Istanza di Modifica sostanziale dell'Autorizzazione Integrata Ambientale
AIA n. DPC026/196 del 08/08/2022
Installazione METALFERRO
Z. I. Castelnuovo Vomano – Comune di Castellalto
Richiesta di integrazioni

Le modifiche proposte sono:

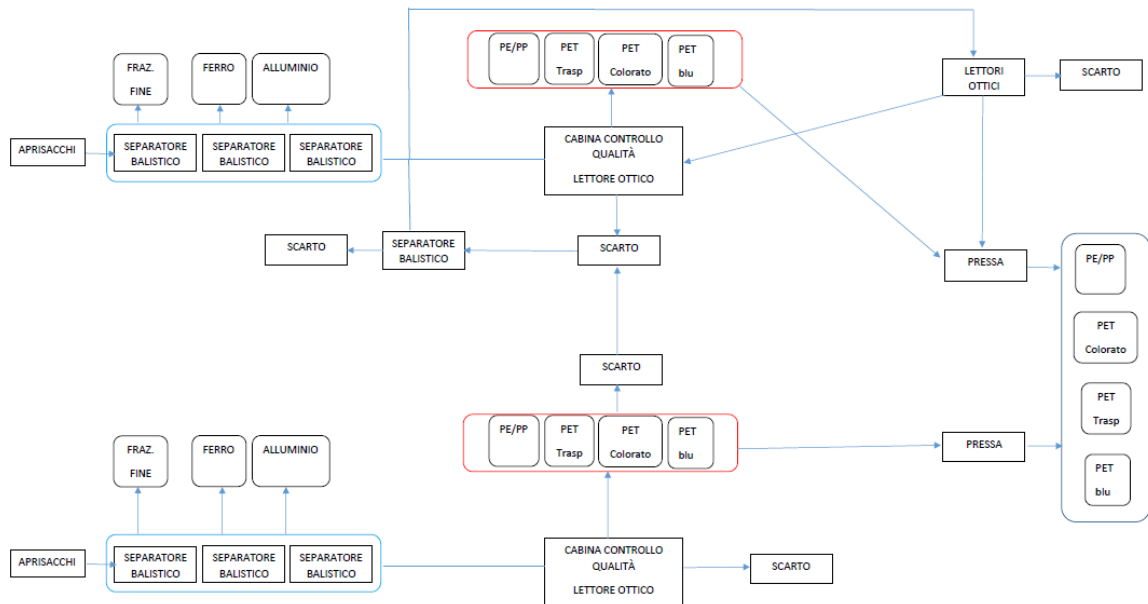
- Non c'è totale corrispondenza tra le attrezzature riportate nell'ETD e quelle riportate nel layout. Non è chiaro se rimangano 2 linee per la selezione della plastica o se una delle due venga sostituita dalla nuova linea di produzione del CSS. Si chiede di ripresentare documentazione coerente in tutte le sue parti evidenziando le attrezzature che si intendono dismettere, sostituire o installare ex novo e le tempistiche previste. Si ricorda che il layout deve rappresentare la situazione complessiva che si intende riportare nel provvedimento autorizzativo.

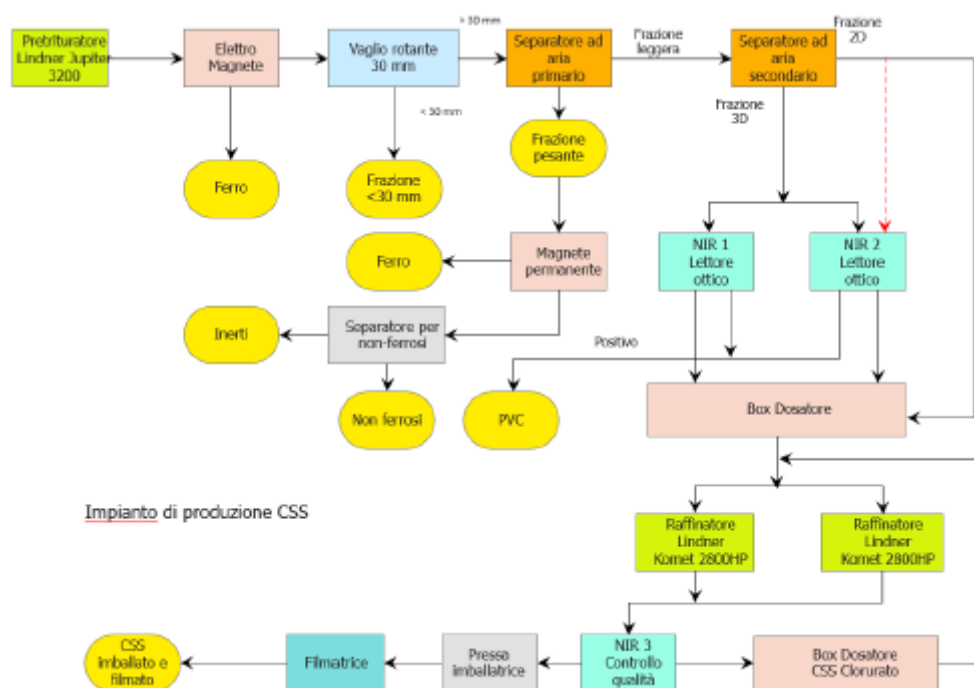
Si ritiene che le aree destinate a rifiuti in ingresso, rifiuti trattati in uscita, materie prime e prodotti "End of Waste" devono essere separate tra loro, delimitate ed opportunamente identificate in planimetria e *in situ*.

- ☐ Si chiede di indicare nel layout le aree destinate allo stoccaggio dei prodotti "End of Waste" diversamente da quelle destinate al deposito dei rifiuti trattati e destinati, in quanto tali, ad altri impianti di recupero/smaltimento.
- ☐ Tenuto conto che il Giudizio del CCR-VIA ha stralciato l'attività di bonifica dei veicoli fuori uso, si chiede di chiarire in merito.
